Ändring : Banjobolt til turboladerens smørerør

B1HT0105P0 - 0 -  
14/12/2012

Vedrører følgende motortyper :

Figur : B1HT00PD

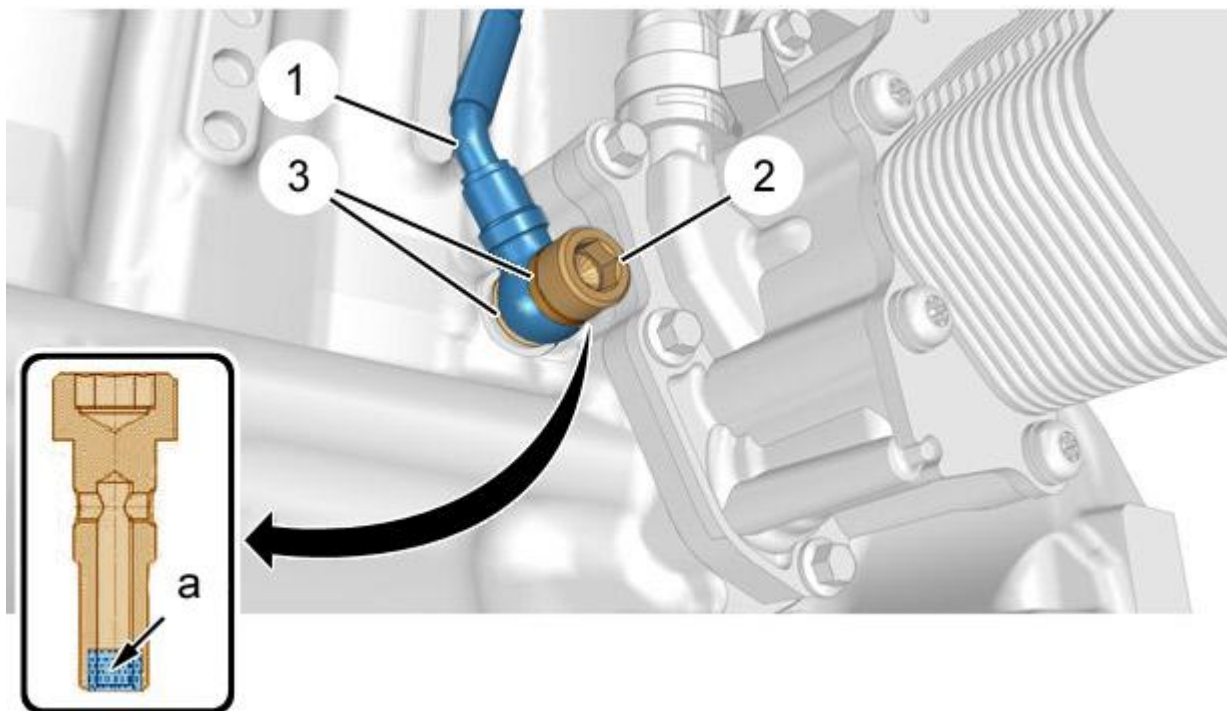
Udskiftning af den nederste banjobolt på turboladerens smørerør med en banjobolt, der har aftageligt filter med større kapacitet.

"a" Integreret filter.

- (1) Rør til smøring af turbolader.
- (2) Banjobolt med integreret filter.
- (3) Lister.

Skal turboladeren afmonteres, udskiftes gammel type banjobolt (2) med den nye banjobolt (4), der har aftageligt filter (6).

Monter :

- Banjobolten (4) med filteret (6)
- Pakningerne (5) (nye)

Figur : B1HT00QD

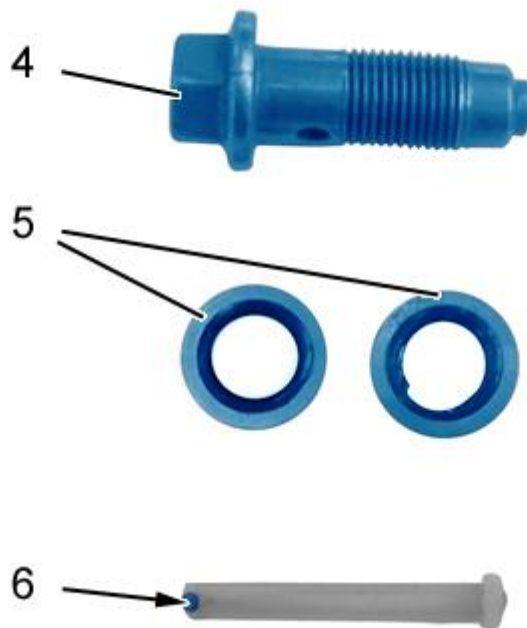
(4) Banjobolt .

(5) Lister.

(6) Aftageligt filter.

I forbindelse med afmontering af turboladeren skal filterets (6) tilstand kontrolleres.

Ved tilstopning af det aftagelige filter (6), skal både bolten (4) og det aftagelige filter (6) udskiftes.

Monter :

- Banjobolten (4) med filteret (6)
- Pakningerne (5) (nye)
